LEGAMBIENTE

Oggetto: rotatorie pericolose per le biciclette e pedoni.
Richiesta di intervento per metterle in sicurezza

rotatoria di via Paolo Sarpi ai piedi cavalcavia Dalmazia

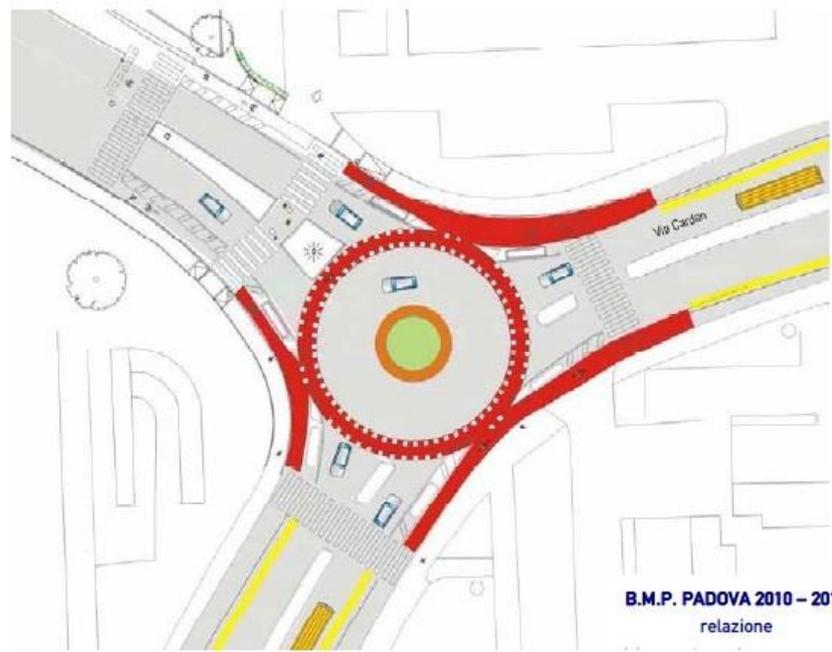
Segnaliamo un altro **intervento urgente**: la messa in sicurezza via fra Paolo Sarpi a partire dalla **rotatoria ai piedi del cavalcavia Dalmazia**. E' una rotatoria monca, cioè con soli tre bracci viabilistici ed un quarto, solo ciclabile, che permette alle sole bici di imboccare (o arrivare) dalla zona "Parco delle Mura" a traffico interdetto alle auto.

La **corsia ciclabile** è disegnata **dentro la rotatoria**, scelta progettuale che il Comune stesso giudica **adeguata solo quando la rotatoria è in strade secondarie** e a basso scorrimento, così come chiaramente previsto a pag. 37 del Bici Master Plan (cfr. mappa a lato che illustra il caso di via Cardan a Mortise).

Siamo in zona residenziale? C'è un traffico moderato senza mezzi pesanti? Nulla di tutto ciò, il traffico in via Sarpi è esattamente il contrario: elevato e con mezzi pesanti, tra cui molte corriere.

Quindi questo è **un errore progettuale che si deve correggere**, togliendo il passaggio ciclabile dall'arco della rotonda e rendendolo fluido, continuo e sicuro ai lati della stessa.

Operazione fattibile perché si dispone di ampio spazio sul lato del Parco delle Mura. Poiché i ciclisti provenienti da nord sono già tutti sul lato sinistro della carreggiata (sia che scendano dalla ciclabile del cavalcavia Dalmazia o che transitino dal "parco delle Mura"), è estremamente pericoloso indurli ad attraversare per portarli sul lato ovest della carreggiata, scegliendo se farlo dentro la rotatoria o utilizzando un passaggio ciclopedonale che sorge in curva, con scarsa visibilità e con una strada a schiena d'asino.

E' sufficiente sostare per soli 15' all'attraversamento pedonale-ciclabile per fotografare numerose auto che provenienti da sud a forte velocità, tagliano la corsia ciclabile invadendola con la parte destra dell'auto.

Le pessime condizioni della segnaletica orizzontale denunciano inequivocabilmente questo comportamento che diventa molto pericoloso per i ciclisti che, con i pedoni, devono attraversare.

- rendere fluido sicuro e continuo il lato ovest di via Sarpi fino a porta Trento. Tale obiettivo si raggiunge grazie ad serie di interventi quali:

1. attrezzare i circa 500 metri di via Sarpi fino a porta Trento con un percorso ciclopedonale a doppio senso, separato e protetto (lato mura).

2. arretrare l'enorme gard rail posto recentemente all'inizio del cosiddetto "Parco delle Mura" in via Sarpi.

Oggi obbliga le biciclette che arrivano in discesa dalla pista ciclabile del cavalcavia Dalmazia ad una curva cieca a 90°, con il pericolo di scontrarsi con quelle che lo stanno imboccando in salita.

3. asfaltare il tratto di passaggio ad uso pedonale e ciclabile a lato della rotatoria ed **eliminare dislivelli o scalini**, molto pericolosi per le biciclette, soprattutto se devono impegnarlo arrivando da posizione obliqua.
